**Esclarecimentos - PMGO\_PE 45/2020.**

**ESTADO DE GOIÁS  
SECRETARIA DE ESTADO DA SEGURANÇA PÚBLICA**

**Pregão Eletrônico nº 025/2020/SSP**

**Processo nº 202000002017516**

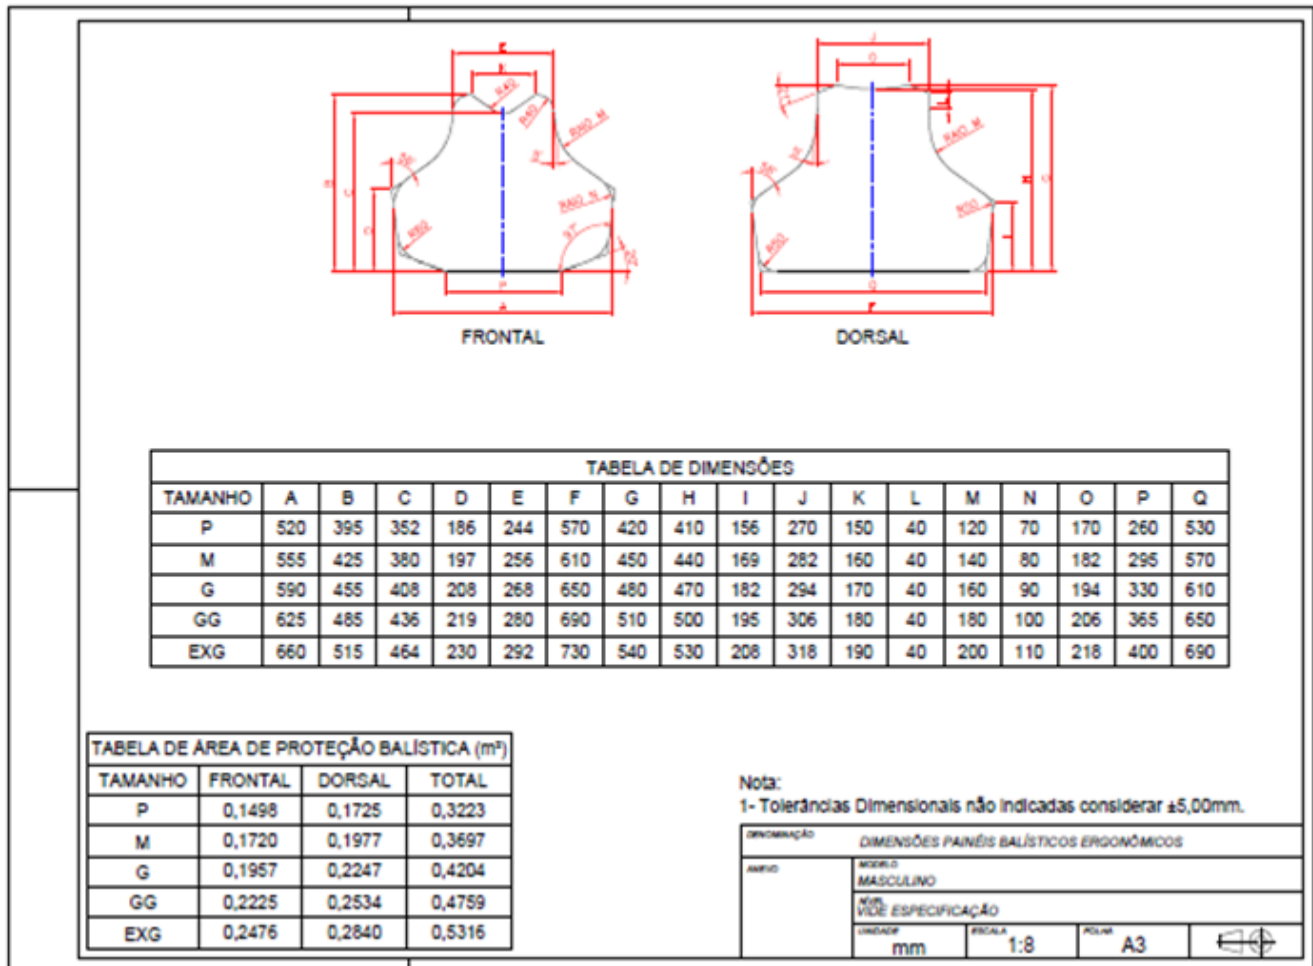
1. No item 1.2.1.3 é ilustrado desenho do painel balístico solicitando um modelo Masculino, porém o desenho anexado está como modelo Preferencialmente Feminino, diante da análise no desenho técnico informamos ao Órgão que tais medidas e áreas se tratam realmente de um modelo Preferencialmente feminino por este motivo sugerimos abaixo um desenho de painel masculino para que atenda às necessidades desta instituição:
